Acuerdo 1130 Por el cual se aprueba la incorporación del cambio en los límites de generación y absorción de potencia reactiva de la unidad 5 de la central de generación Guavio y la respectiva curva de carga

1130

17 Enero, 2019

Figura 1. Curva de Carga Unidad 5 de la central Guavio.

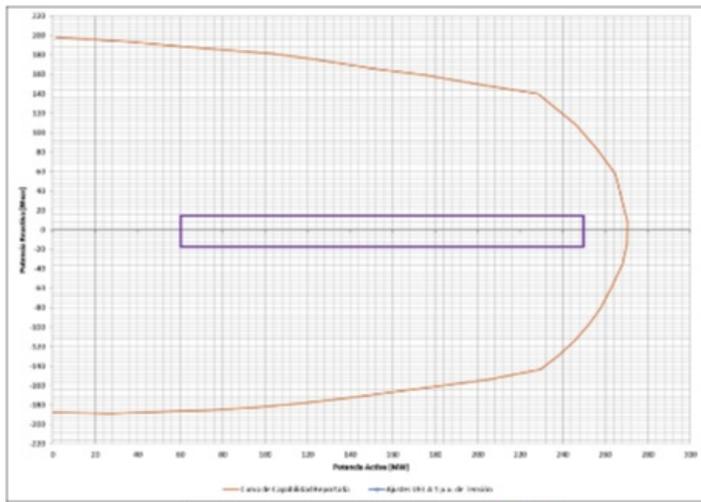
- 1 Aprobar la declaración de una nueva curva operativa de carga de la unidad 5 de la planta de generación Guavio, en la que se define la capacidad para entrega y absorción de potencia reactiva de la unidad en función de la potencia activa generada.

Sobreexcitación			Subexcitación		
P [MW]	Q [Mvar] Antes	Q [Mvar] Después	P [MW]	Q [Mvar] Antes	Q [Mvar] Después
60	+184.98	+15	60	-139.00	-15
150	+168.53	+15	150	-106.00	-15
240	+122.46	+15	240	-78.00	-15
250	-	+15	250	-	-15
